Onderwerp : PF-2025/292444: advies vooroverleg omgevingsplan Dwarsried Kollum

U heeft het TAM-omgevingsplan Uitbreiding bedrijventerrein Dwarsried Kollum voorgelegd voor een vooroverlegadvies.

Van: [REDACTED]@wetterskipfryslan.nl>
Verzonden: donderdag 24 juli 2025 13:29
Aan: [REDACTED]@rho.nl'
CC: [REDACTED]
Onderwerp: Uitbreiding bedrijventerrein Dwarsryd Kollum WF9870574
Bijlagen: Bedrijventerrein Kollum.png

Onderwerp Advies omgevingsvergunning - wijziging Bedrijventerrein Kollum uitbreiding Dwarsryd

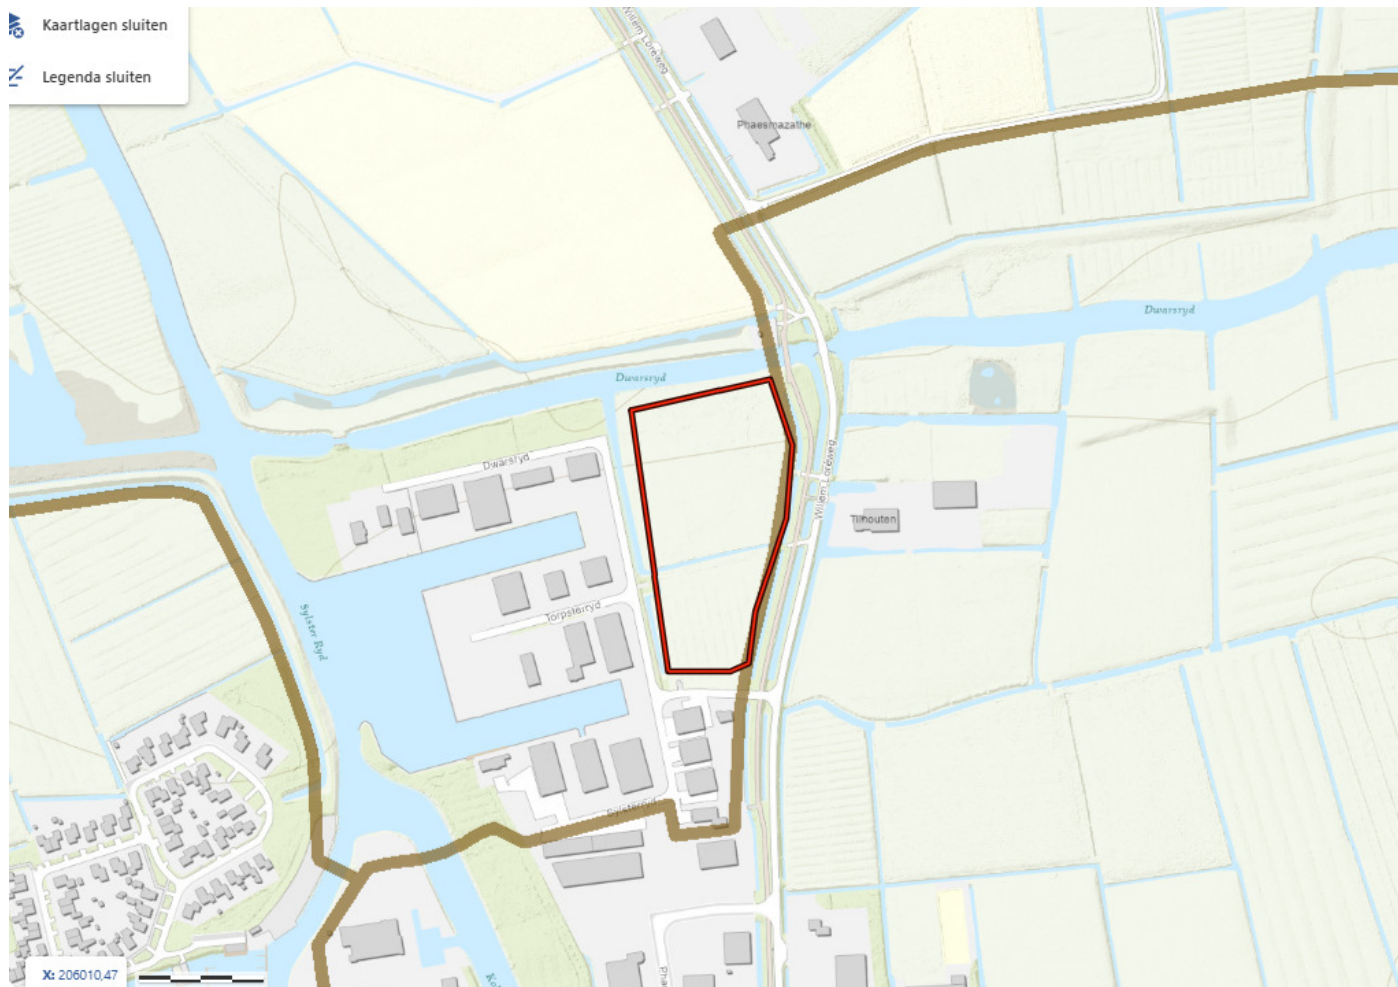
Voor de afwatering is het belangrijk dat watergangen goed onderhouden worden en toegankelijk zijn voor onderhoud. Het Wetterskip adviseert om de watergang oost van het plangebied (rood aangegeven in meegestuurde kaart) onder schouw te brengen.

De nieuw te graven watergang (tussen de hoofdwatgang en het bedrijventerrein) is de belangrijkste aanvoer van water naar de inlaat. In de huidige tekening (met de bomenrij) zal deze watergang alleen vanaf het industrieterrein te reinigen zijn. Dit zou wel op te lossen zijn door aangegeven lichtblauw pijl (zie meegestuurde tekening) een duiker 600mm aan te brengen. Het is belangrijk ook deze watergang onder schouw te brengen.

Langs de hoofdwatgang dient rekening te worden gehouden met een 5 meter beschermingszone, zodat onderhoud kan worden gepleegd of maaimateriaal op de kant kan worden gedeponerd. In de tekening die door de gemeente is aangeleverd zijn bomen ingetekend in deze zone. In deze zone is het niet toegestaan bomen te planten. De hoofdwatgang (donkerblauw) zal dan vanaf deze zijde niet meer te reinigen zijn.

Figuur 3

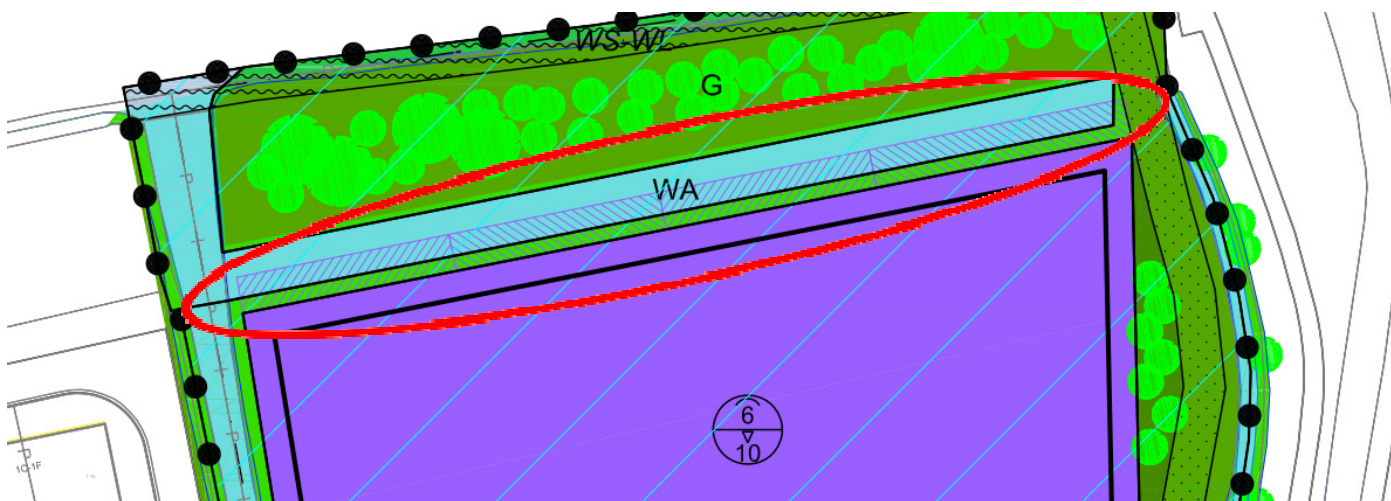
Op de aangeleverde plankaart is een arcering te zien aan de zuidkant van de watergang die tussen de hoofdwatgang en het plangebied wordt gegraven (zie rode cirkel op figuur 3). Wat betekent deze arcering?

Figuur 2. Locatie nieuwe brandkraan (blauwe stip), bestaande brandkraan (gele stip) en opstelplaats openwater (blauw/rood vlak)

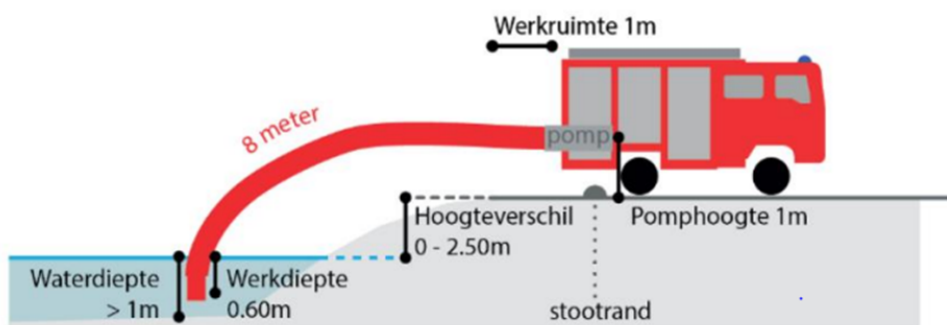
Nabij het nieuwe plangebied zit op dit moment één brandkraan (Brandkraan 79-58) . In oktober 2024 is er al contact geweest tussen de brandweer en gemeente Noardeast Fryslân over de bluswatervoorziening. Het voorstel is gedaan om centraal op het nieuwe plangebied een brandkraan te plaatsen met de minimale opbrengst van 1.000 l/min (60 m³/uur). En aanvullend een opstelplaats aan het open water, zodat alle objecten binnen 100 meter een geschikte bluswatervoorziening hebben. In figuur 2 wordt de situatietekening weergegeven. Onderstaand worden de eisen voor een opstelplaats aan het open water weergegeven.

- een breedte van 4 meter, een lengte van 10 meter en een maximale doorgangshoogte van 4,2 meter;
- bestand tegen een aslast van 11,5 ton en een totaalgewicht van 15 ton;
- op zo'n afstand dat er maximaal 8 meter tot het water en de pomp van de tankautospuits is.

Brandweer Fryslân adviseert om:

- Een opstelplaats aan het open water te creëren langs de Dwarsryd.
- Een brandkraan aan te leggen met een minimale capaciteit van 1.000 liter per minuut (60 m³ /uur), op de met gemeente Noardeast Fryslân afgestemde locatie.
